PROPUESTA DE DICTAMEN TÉCNICO

SOLICITUD DE APROBACIÓN DE LA PROPUESTA DE CAMBIO PME-1-20/001 A LAS ESPECIFICACIONES TÉCNICAS DE FUNCIONAMIENTO RELATIVA A LAS VÁLVULAS DE AISLAMIENTO DE LA CONTENCIÓN DE LA UNIDAD I DE LA CN ALMARAZ

Solicitud de aprobación de la propuesta de cambio PME-1-20/001 “Válvulas de aislamiento de contención” a las Especificaciones Técnicas de Funcionamiento (ETF) de la unidad I de la central nuclear Almaraz.

Figura 3. Disposición de los picajes de prueba de la penetración.

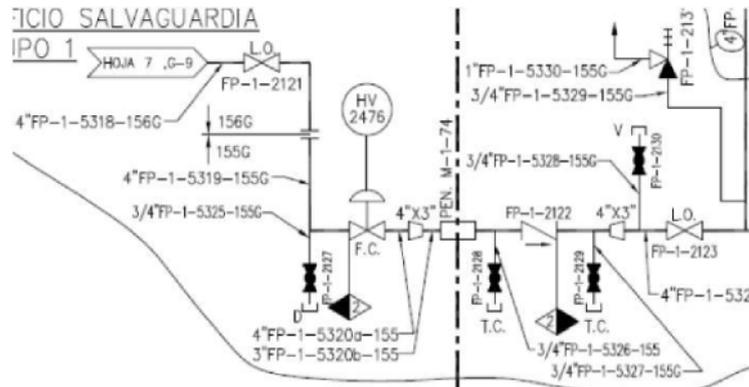
Por último, y en cuanto a los tres picajes existentes para la prueba de la penetración M-1-74, las líneas de 3/4" asociadas a las válvulas situadas dentro de contención, DW-1-2026 y DW-1-2025, se mantienen sin cambios, pasando a denominarse FP-1-2128 y FP-1-2129 respectivamente. En cuanto a la válvula DW-1-2024 situada fuera de contención aguas arriba de la válvula de aislamiento, se conserva únicamente la válvula y se reinstala en una nueva línea de 3/4" con una posición parecida a la actual, pasando a renombrarse como FP-1-2127. Todo ello puede verse en la Figura 3.

El criterio 54.2 exige al titular la verificación periódica de las fugas de las válvulas de aislamiento de contención. De acuerdo con la información que el titular ha presentado junto con la solicitud (ATA-CSN-016292), la penetración dispondrá de tres picajes de prueba de fugas (véase Figura 3) de 3/8". Dos de ellos, los interiores a contención, son los mismos ya existentes y que no sufren alteración alguna salvo cambio de TAG. El picaje exterior a contención, aguas arriba de la válvula de aislamiento, se trata de una reutilización de la válvula existente, que se instala en la nueva tubería de 4" con el correspondiente cambio de TAG. De esta forma, se considera que se reproduce la configuración anterior a la modificación, cumpliendo, así el criterio.

Por todo lo expuesto anteriormente, esta evaluación considera que la propuesta satisface lo requerido en el CGD-54.
